種崎海岸防潮堤（三里地区）における対策検討について ＜ 報 告 事 項 ＞

平成29年 2月28日

高知県土木部港湾・海岸課

種崎海岸防潮堤(三里地区)の地震津波対策断面

地震津波対策の基本断面

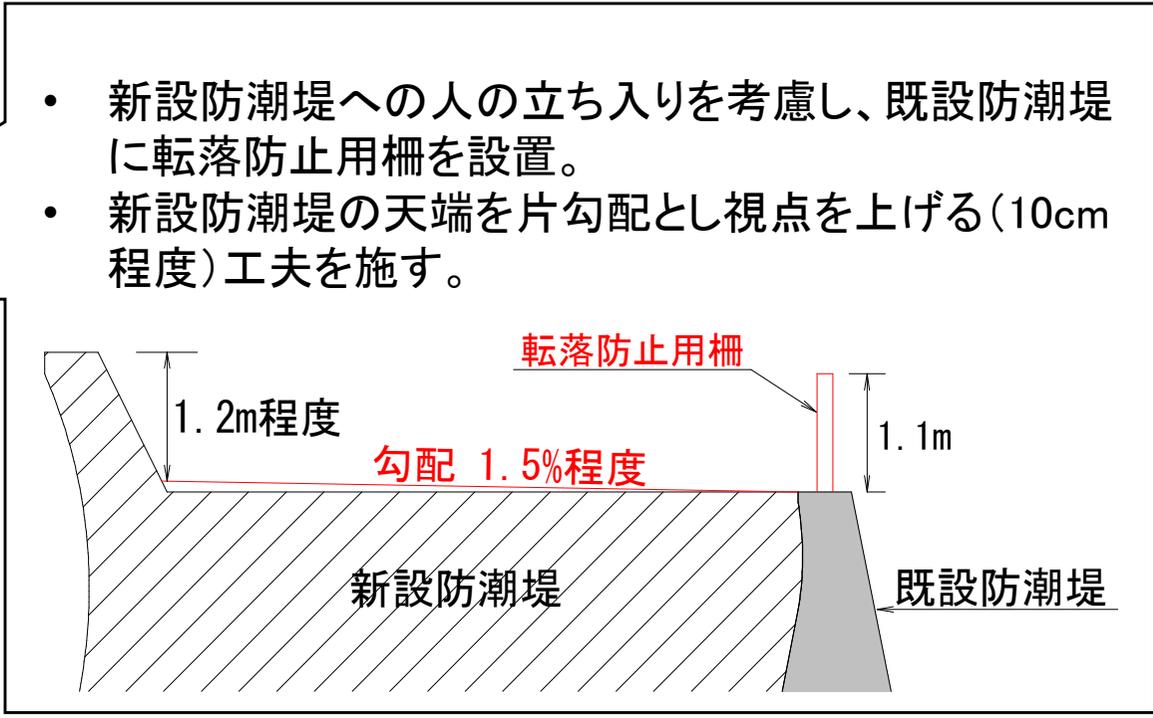
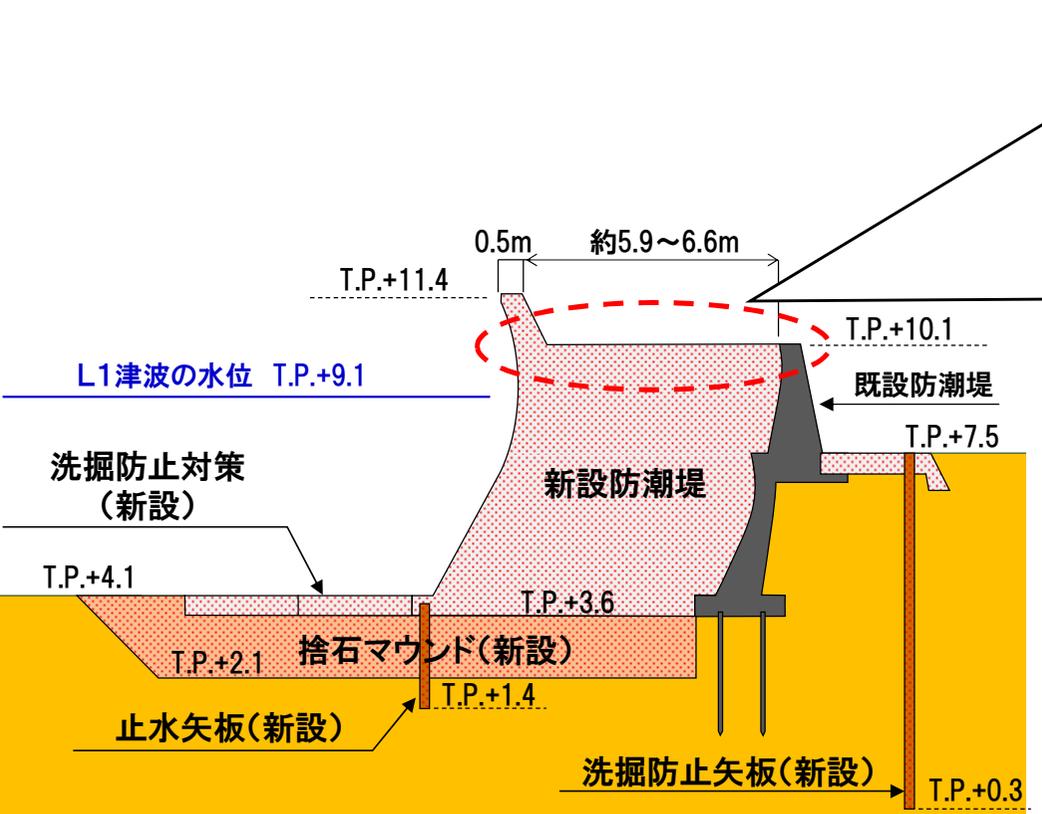
- 種崎海岸防潮堤の地震津波対策断面について地域住民等へ説明会を実施。主なご意見・ご要望は以下のとおりである。
 - 検討が進んでいることに安心した。早期の現地着手をお願いしたい。
 - 新設する防潮堤が広い幅となることから、人の立ち入りを考慮してほしい。
 - 新設する防潮堤から、人が海を眺望できるように工夫してほしい。
- ご意見・ご要望をふまえ、既設防潮堤に転落防止用柵の設置、新設する防潮堤の天端を片勾配とすることで、視点を上げる工夫を施す。

- 新設防潮堤への人の立ち入りを考慮し、既設防潮堤に転落防止用柵を設置。
- 新設防潮堤の天端を片勾配とし視点を上げる(10cm程度)工夫を施す。
